Autorité environnementale

Avis délibéré de l’Autorité environnementale sur la Zac Lyon Confluence 2^e phase, située à Lyon (69)

n°Ae : 2023-59

Avis délibéré n° 2023–59 adopté lors de la séance du 5 octobre 2023

Figure 5 : Émissions routières avec et sans la réduction de 30 % des trafics générés à l'échelle de la Zac et du réseau d'étude (Source dossier)

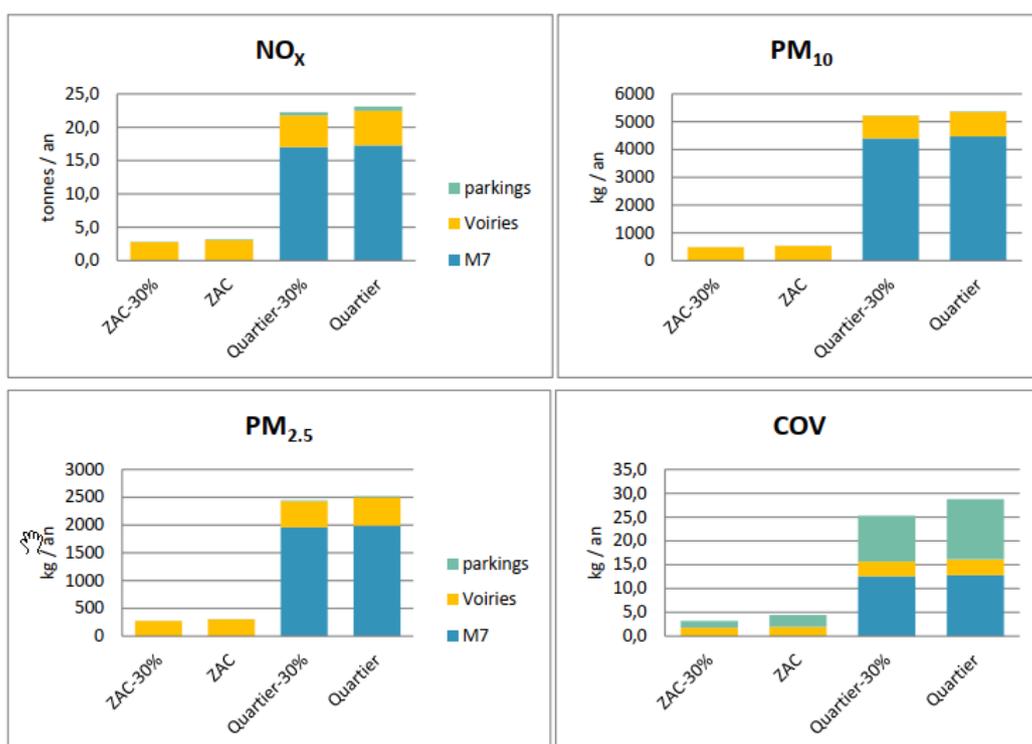
La figure 5 montre que les effets de la réduction importante du trafic restent limités s'agissant de la qualité de l'air, la contribution de l'ex-autoroute A7 devenue M7 demeurant prépondérante.
